**Avis délibéré de l'Autorité environnementale
sur la gare nouvelle de Nîmes Manduel, sur la
voirie d'accès depuis la RD 3 et sur la mise en
compatibilité des documents d'urbanisme avec
ces aménagements (30)**

Actualisation de l'avis Ae n°2016-106

n°Ae : 2017- 60

Figure 5 : Périmètre de la ZAD créée par arrêté préfectoral du 29 mars 2016

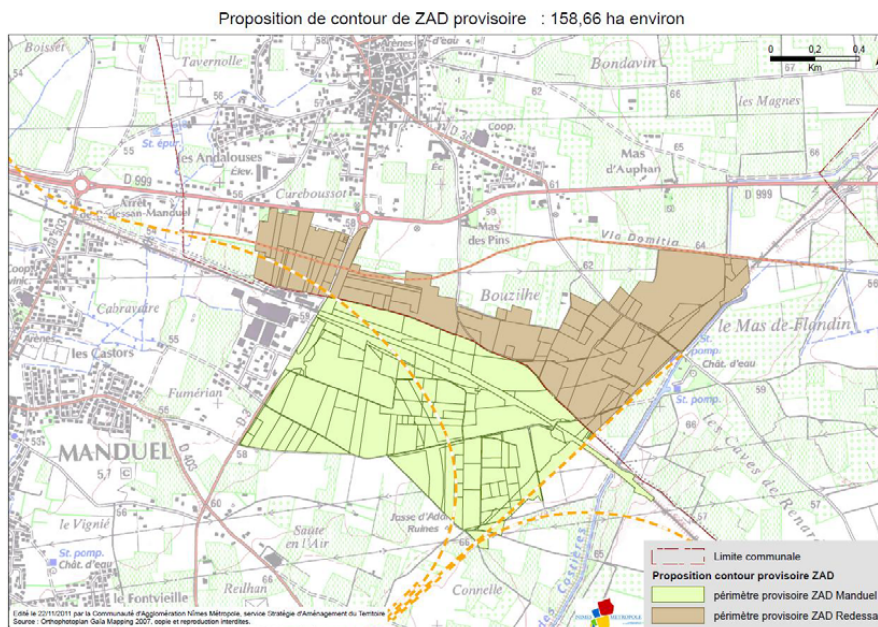
L'analyse relative à l'avenue de la gare avait été développée dans le dossier de demande de DUP. Elle est reprise dans les différentes pièces du dossier soumis à l'Ae. En particulier, le tracé préférentiel est principalement motivé par le fait qu'il « *correspond le mieux à l'accompagnement de l'avenue de la future gare et à la structuration du futur projet de développement* » sur la commune de Manduel (voir figure 5 page suivante).

L'Ae rappelle sa recommandation de présenter les variantes envisagées pour l'implantation et la structure des parkings et la motivation, au regard des enjeux environnementaux, de l'option retenue.

L'Ae recommande de préciser les mesures visant à éviter une extension non maîtrisée des espaces de stationnement.
